## 改善対策届出一覧表

改善対策届出番号	改-665	改善対策開始日	令和 05 年 07 月 13 日
届出者の氏名又は名称	Stellantis ジャパン株式会社 代表取締役社長 打越 晋	製作国 : フランス共和国 製作者名 : Automobiles PEUGEOT 問い合わせ先 : 専用フリーダイヤル : TEL:0120-840-240 製作国 : フランス共和国 製作者名 : Automobiles CITROEN 問い合わせ先 : 専用フリーダイヤル : TEL:0120-55-4106 ホームページ : <a href="https://www.stellantis.jp">https://www.stellantis.jp</a>	
不具合の部位 (部品名)	車体(テールゲート用ガスダンパー)		
不具合状態にあると認める構造、装置又は性能の状態及びその原因	テールゲート用ガスダンパーにおいて、加工装置の設定が不適切なため内部シールに傷をつけたものがある。そのため、ダンパーのガスが抜け、テールゲートの操作が重くなり、最悪の場合、テールゲートが保持できず落下するおそれがある。		
改善措置の内容	全車両、左右のテールゲート用ガスダンパーを良品に交換する。		
不具合件数	0 件	事故の有無	無し
発見の動機	本国からの情報による。		
自動車使用者及び自動車特定整備事業者に周知させるための措置	<ul style="list-style-type: none"> <li>・使用者 : ダイレクトメールにて通知する。</li> <li>・自動車特定整備事業者 : 日整連発行の機関誌に掲載する。</li> <li>・対策実施車両 : 対策実施済車両には、その旨を定期点検整備記録簿に記載する。</li> </ul>

# 改善箇所説明図

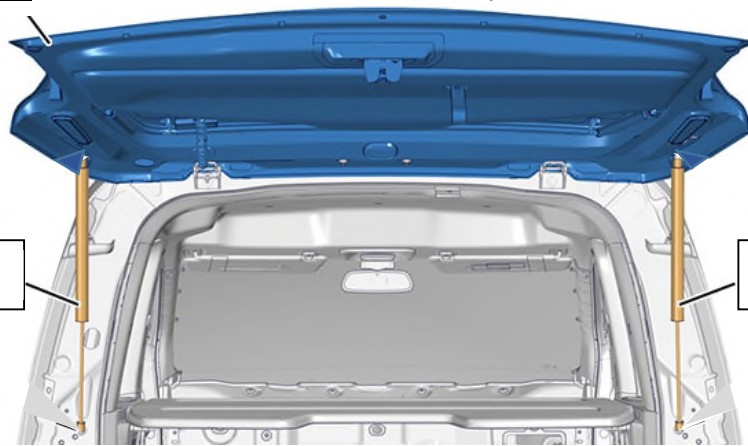
## 不具合発生箇所

テールゲート用ガスダンパーにおいて、加工装置の設定が不適切なため内部シールに傷をつけたものがある。そのため、ダンパーのガスが抜け、テールゲートの操作が重くなり、最悪の場合、テールゲートが保持できず落下するおそれがある。

全車両、左右のテールゲート用ガスダンパーを良品に交換する。

識別： 車台番号打刻の車台番号の最左から一桁目の上部に白色ペイントを塗布する。
